関原発第241号
2019年9月26日

大飯発電所発電用原子炉設置変更許可申請書 (3号及び4号発電用原子炉施設の変更)

「核原料物質、核燃料物質及び原子炉の規制に関する法律第43条の3の23第1項の規定に基づく命令について（原規規発第1906193号 令和元年6月19日）」を受けたため、降下火砕物の最大層厚を見直し、関連する記載の一部を変更する。

第 8.5.5 図(1) 大山の降下火碎物シミュレーション結果（基本ケース）

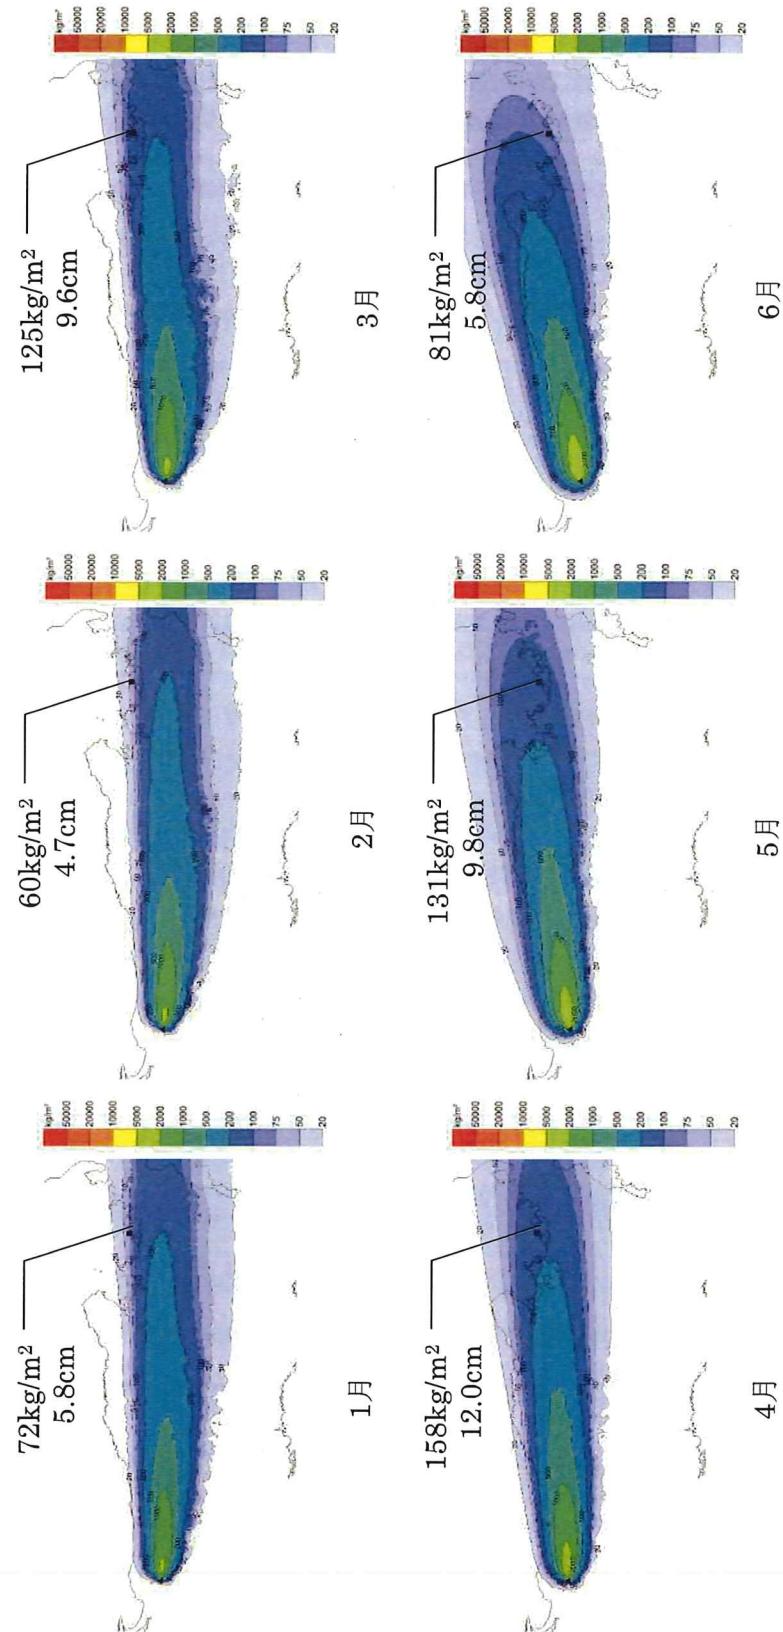
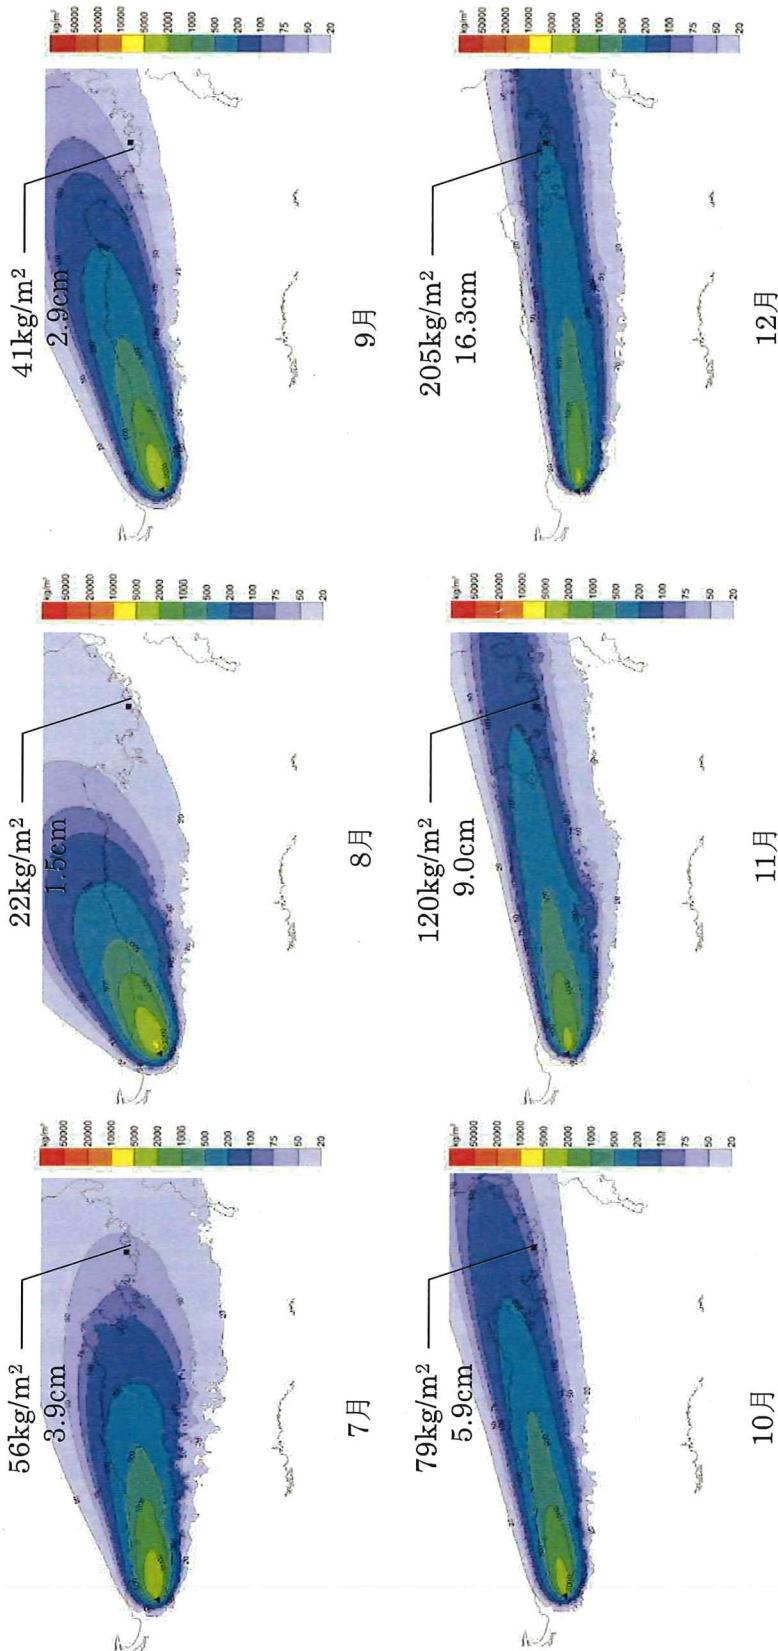
以上より、大山については、火山発達史、噴火履歴の検討結果、原子力規制庁(2019)⁽⁵¹⁾による安全研究の成果および地下構造の評価結果から、発電所運用期間中における大山倉吉テフラ規模相当の噴火の可能性は十分低いと評価する。したがって、原子力規制委員会(2019)⁽⁵⁵⁾を踏まえ、火山影響評価上、噴出量 11km³ を発電所運用期間中の噴火規模として設定し、米子の 1981 年～2009 年の風データを用いて、移流拡散モデルを用いた降下火碎物のシミュレーションを実施した結果、風速等のばらつきも含めても最大層厚としては 19.3cm であった。降下火碎物のシミュレーションの結果を第 8.5.5 図(1)、(2)に示す。

文献調査、地質調査及び降下火碎物シミュレーション結果から、発電所運用期間における敷地の降下火碎物の最大層厚は 22cm と設定した。
